Vorprüfbericht | 1.Stufe

B616 | Block 616

**Untersuchung städtebaulicher
Entwicklungspotenziale im Block 616
in Berlin Kreuzberg**

**Zweistufiges Werkstattverfahren
als parallele Mehrfachbeauftragung**

„Wohnen und Arbeiten in maximaler Höhe.“

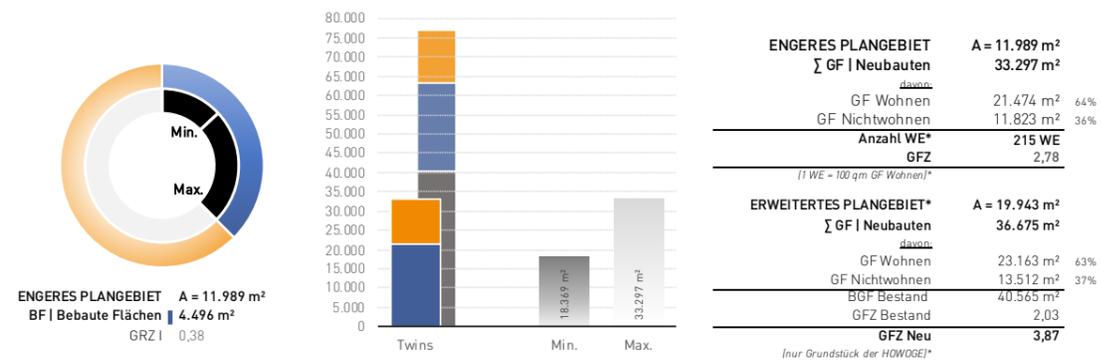
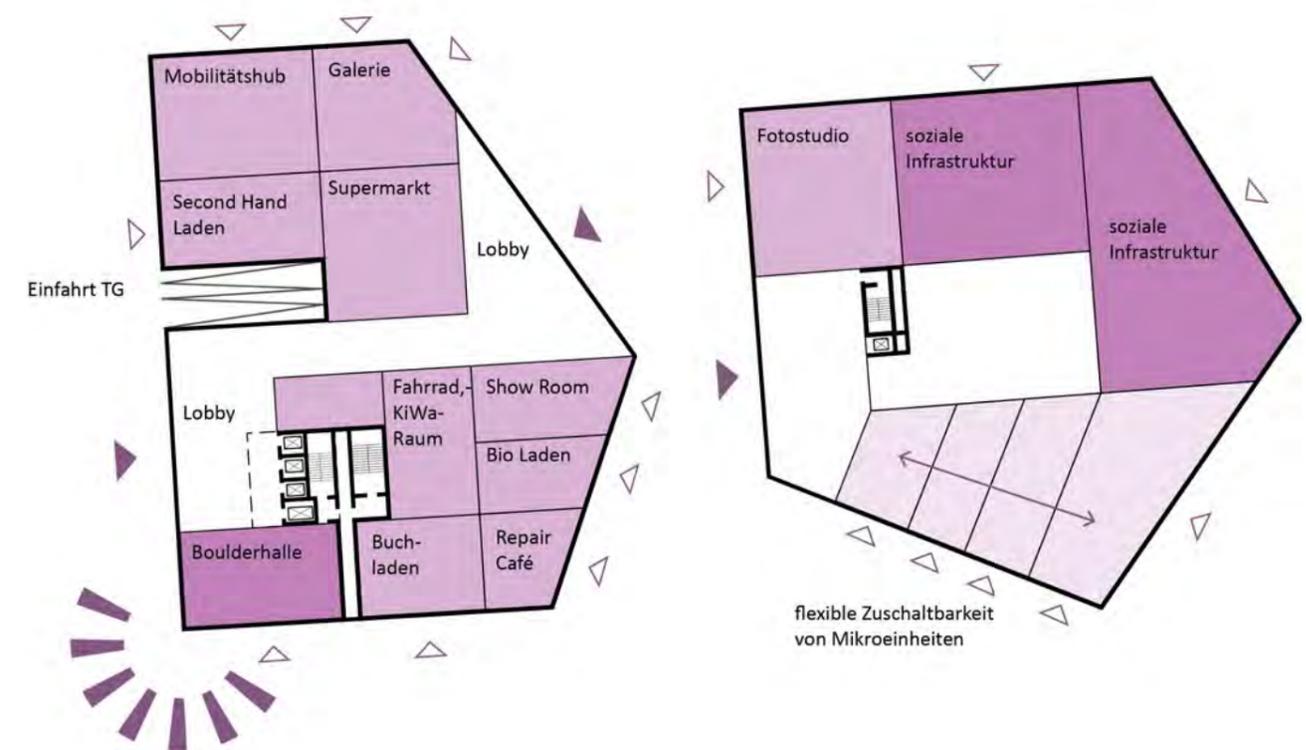
Prüfthema	Institution	Wertung	Heilbarkeit	Kommentar
Städtebauliches Einfügen	Stadtkontor	--	↘	Bauliche Verdichtung und Höhenentwicklung nicht angepasst
	LokalBau	-	↘	zu massiv an HOWOGE-Brandwand angesetzt, zu viel Versiegelung durch EG-Auskragungen
	Stadtplanung	-	↘	BF1 ist nachvollziehbar, Sockel des BF2 nicht ableitbar und verbraucht zu viel Fläche. Hochpunkt zu voluminös. Gebäudetiefe BF3 ist nicht nachvollziehbar. Raumkante Wilhelmstr. wird positiv gesehen.
	Fachkreis Koop. Stadtentwicklung	-	↘	Sockelzonen ohne Baukörperbezug; Ausbildung in Proportion/Höhenentwicklung beider Twins abzustimmen
	Gebietsvertretung	--	↘	
Denkmalverträglichkeit	LDA & UD	-	↘	Abstand denkmalverträglich, Überbauung (BF 4) der die Fußgängerzone flankierenden Niedrigbauten kritisch -> beeinträchtigt Wahrnehmung der Figur und widerspricht der Düttmann-Gestaltung (Abgrenzung zur Ringebauung und menschlicher Maßstab), Eigenständigkeit der Figur der Ringebauung nur teilweise gewahrt, BF 1 aufgrund Höhe in Konkurrenz zu Fehling & Gogel-Hochhaus, Verlegung F-S Straße in Verlängerung der historischen Straßenflucht gut

Lärmrobuster Städtebau	LokalBau	+	↘	
	ISU Plan	-	↘	Gute Abschirmung - Wohnnutzungen zurückversetzt - Abstand zur Straße sehr gering, jedoch 2. Baukörper in großer Entfernung
Gebäudestruktur	LokalBau	+	↘	
	Soziale Infrastruktur	++	↗	große Sockelgeschosse fördern hohe Nutzungsmischung und Raumpotential für bedarfsorientierte quartiersbezogene Nutzungen sowie soziale Kontrolle durch Aktivitäten in EG Zone; Nutzungskonkretisierung der gemeinschaftlich genutzten Dachflächen sowie den zugehörigen Etagen (bei Sockelgeschossen) notwendig
	Stadtplanung	-	↘	Für "Weiterbauen" im Ensemble zu heterogen, zu hohe Versiegelung.
	Fachkreis Koop. Stadtentwicklung	-	↘	Proportion Verhältnis Sockel zu Gebäude zu überarbeiten
Nutzungskonzept	Gebietsvertretung	-	↘	
	Stadtkontor	-	↘	städtebauliche Kennwerte entsprechen deutlich nicht den Vorgaben (Verhältnis Wohnen zu Nicht-Wohnen)
	LokalBau	+	↘	
	Stadtplanung	++	↗	Mit vielfältigen Nutzungen unterlagertes Wohnen entspricht den städtebaulichen Vorstellungen. Das Potential der AOK-Verwaltung als Wohngebäude wird in Frage gestellt.

Erschließung & Vernetzung	Umwelt- und Naturschutzamt	--	↘	Gestaltung von Frei- statt Grünflächen, ebenerdige Spielflächen kaum möglich
	LokalBau	-	↘	
	Stadtplanung	--	↘	Zu starke Überbauung, insbesondere zur bestehenden Wohnscheibe. Notwendige Infrastrukturen dürften nicht unterzubringen sein.
	Gebietsvertretung	--	↘	Vorhandene Frei-/Grünflächen des HOWOGE-Grundstücks werden dezimiert durch Neubebauungen auf diesem Grundstück. Ein ausreichend qualitativer wie quantitativer Ersatz ist nicht erkennbar.
Sanierungsziele	Soziale Infrastruktur	++	↗	Verbindung der Freiräume vorhanden; gemeinschaftliche Terrassen sind zu konkretisieren hinsichtlich Freiraumpotential
	Stadtplanung	+	↗	Erschließung dürfte im weiteren Verlauf unproblematisch sein.
Kooperative Stadtentwicklung	Gebietsvertretung	+	↘	
	Stadtkontor	--	↘	soz. Sanierungsziele werden nicht erfüllt, wenig behutsame bauliche Nachverdichtung, kein Zugewinn für Freiraumqualität der Bestandsbebauung

Kooperative Stadtentwicklung	Gebietsvertretung	-	↘	
	Fachkreis Koop. Stadtentwicklung	+	↘	Realteilung in der Vertikalen möglich
Kooperative Stadtentwicklung	LokalBau	-	↘

KONZEPT 3 „FREI“ NEW KIDS ON THE BLOCK

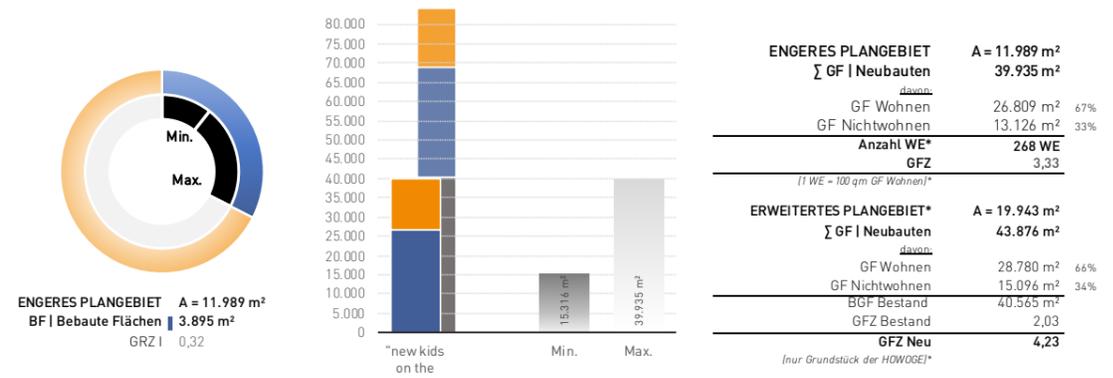
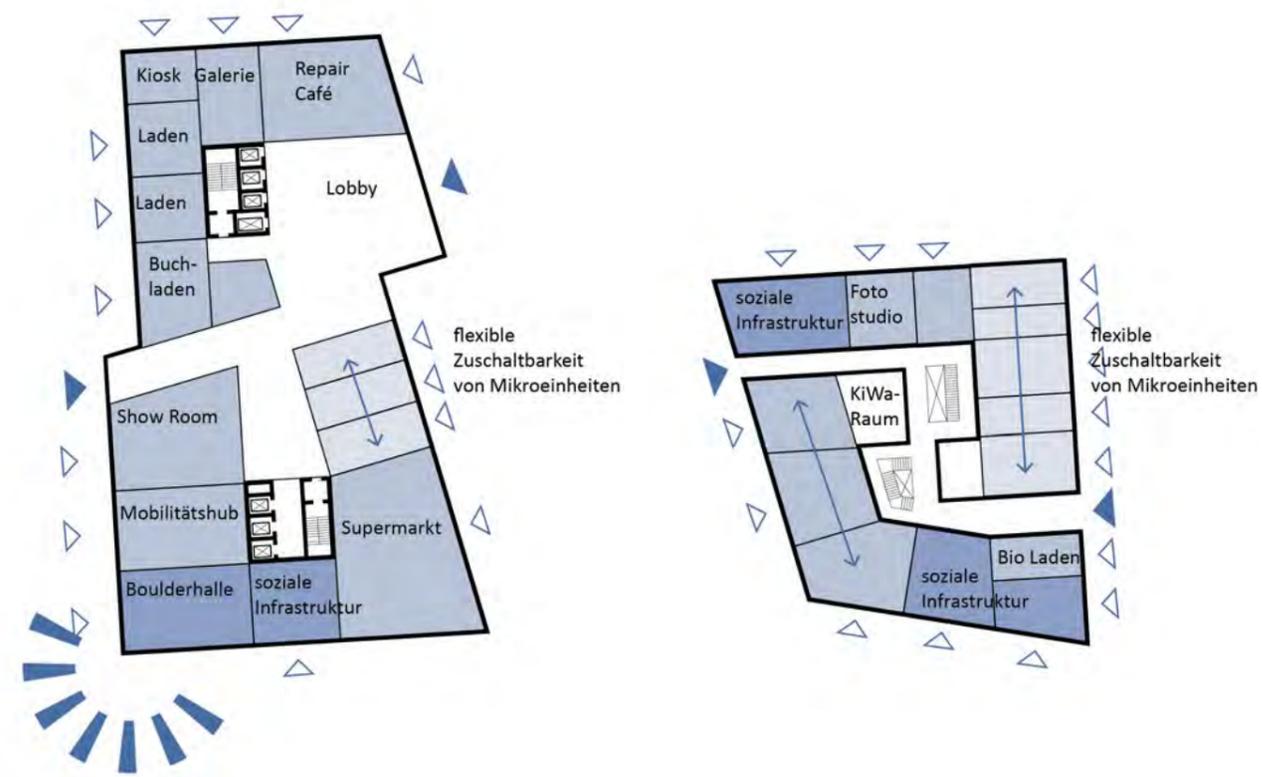
Prüfthema	Institution	Wertung	Heilbarkeit	Kommentar
Städtebauliches Einfügen	Stadtkontor	--	↔	Bauliche Verdichtung und Höhenentwicklung nicht angepasst
	LokalBau	-	↓	Unklare Selbstähnlichkeit, zu eng > Abstandsprobleme
	Stadtplanung	--	↔	Zu massiv und hoch um sich einzufügen, zu nah an bestehender Wohnbebauung.
	Fachkreis Koop. Stadtentwicklung	-	↔	zu massiv und zu hohe Dichte, keine überzeugenden Baukörper
Denkmalverträglichkeit	Gebietsvertretung	--	↓	
	LDA & UD	-	↔	Abstand nur teilw. denkmalverträglich, Abstand BF 2 wirkt aufgrund Höhe auf Ringbebauung bedrängend, Überbauung (BF 3) der die Fußgängerzone flankierenden Niedrigbauten kritisch -> beeinträchtigt Wahrnehmung der Figur und widerspricht der Dürtmann-Gestaltung (Abgrenzung zur Ringbebauung und menschlicher Maßstab), Eigenständigkeit der Figur der Ringbebauung nur teilweise gewahrt, BF 1 aufgrund Höhe in Konkurrenz zu Fehling & Gogel-Hochhaus, Verlegung F-S Strafe in Verlängerung der historischen Straßenflucht gut

Lärmrobuster Städtebau	LokalBau	-	↔	
	ISU Plan	+	↔	Gute Abschirmung, insbesondere durch 1. Baukörper - Wohnnutzungen zurückversetzt - Abstand zur Straße sehr gering, jedoch 2./3. Baukörper in großer Entfernung
Gebäudestruktur	LokalBau	+	↔	
	Soziale Infrastruktur	+	↔	unklare Setzung und Gestaltung der Baukörper zueinander
	Stadtplanung	--	↓	Abstandsflächenrechtliche Probleme nicht heilbar, zu massive Bebauung im Ensemble.
	Fachkreis Koop. Stadtentwicklung	-	↔	zu groß dimensionierte Baukörper ohne Maßstabsbezüge, zu hohe Dichte
Nutzungskonzept	Gebietsvertretung	--	↔	
	Stadtkontor	+	↔	städttebauliche Kennwerte entsprechen nicht den Vorgaben (Verhältnis Wohnen zu Nicht-Wohnen)
	LokalBau	-	↔	
	Stadtplanung	++	↔	Mit vielfältigen Nutzungen unterlagertes Wohnen entspricht den städtebaulichen Vorstellungen. Das Potential der AOK-Verwaltung als Wohngebäude wird in Frage gestellt.
Freiraum	Soziale Infrastruktur	+	↔	Hoher Anteil an Nicht-Wohnen und explizite Nennung Anteil an sozialer Infrastruktur kann hervorgehoben werden. Jedoch noch sehr geringer Anteil an sozialer Infrastruktur. Verortung der öffentlichen Nutzungen in der "produktiven Gasse" führt zu Belebung und sozialer Kontrolle. Erweiterung der Öffentlichkeitswirksamen Nutzungen an dieser Stelle wünschenswert

Sanierungsziele	Soziale Infrastruktur	+	↔	"Produktive Gasse" muss sehr belebt werden durch öffentlichkeitswirksame, nachbarschaftliche, quartiersbezogene Nutzungen um Sicherheitsproblematik zu begegnen. Freiraum südlich der Baukörper wirkt Splitter- bzw. Arrondierungsgrün; Stärkung der Nutzungskonkretisierung für Grünflächen notwendig
	Stadtplanung	+	↔	Erschließung dürfte im weiteren Verlauf unproblematisch sein.
Kooperative Stadtentwicklung	Gebietsvertretung	-	↔	
	Stadtkontor	--	↔	soz. Sanierungsziele werden nicht erfüllt, wenig behutsame bauliche Nachverdichtung, kein Zugewinn für Freiraumqualität der Bestandsbebauung
Kooperative Stadtentwicklung	Gebietsvertretung	-	↔	
	Fachkreis Koop. Stadtentwicklung	+	↔	jeder Block ein Träger, z.B. 1x Baugruppe, 1x Genossenschaft, 1x frei finanziert, Jeder Baustein übernimmt im EG eine öffentliche oder nachbarschaftliche Nutzung
	LokalBau	+	↔
